TRANSPORDIAMET

Meie 04.12.2025 nr 7.1-1/25/19281-2

**Võru vallas riigitee nr 25172 Halla-Holsta  
km 0,495 ristumiskoha ehitamise nõuded**

Joonis 1. Ristumiskoha pikikaldete kujundamine

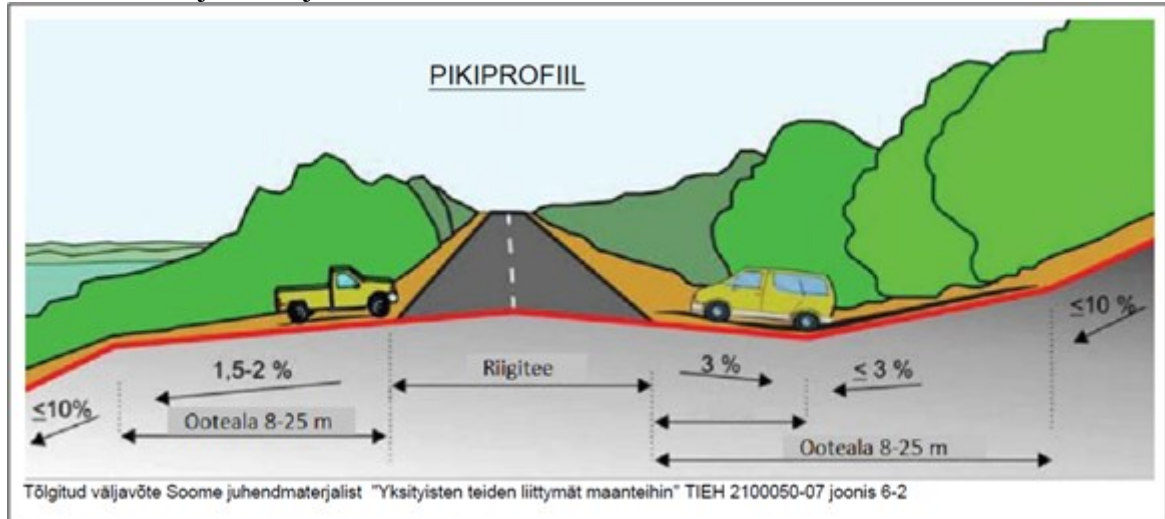
9. Ristumiskoha plaanilahenduse koostamisel lähtuda Transpordiameti [tüüpjoonise II](#) põhimõtetest. Pöörderaadiused määrata liikluskoosseisu kõige ebasoodsama sõiduki pöördekoridoride järgi. Kujutada pöördekoridoreid joonistel.
10. Ristumiskoht projekteerida riigiteega võimalikult täisnurga all. Ristumiskoha pikikalded määrata vastavalt alltoodud joonise põhimõtetele arvestusega, et riigitee alusele maale sademeveett üldjuhul ei juhitata.
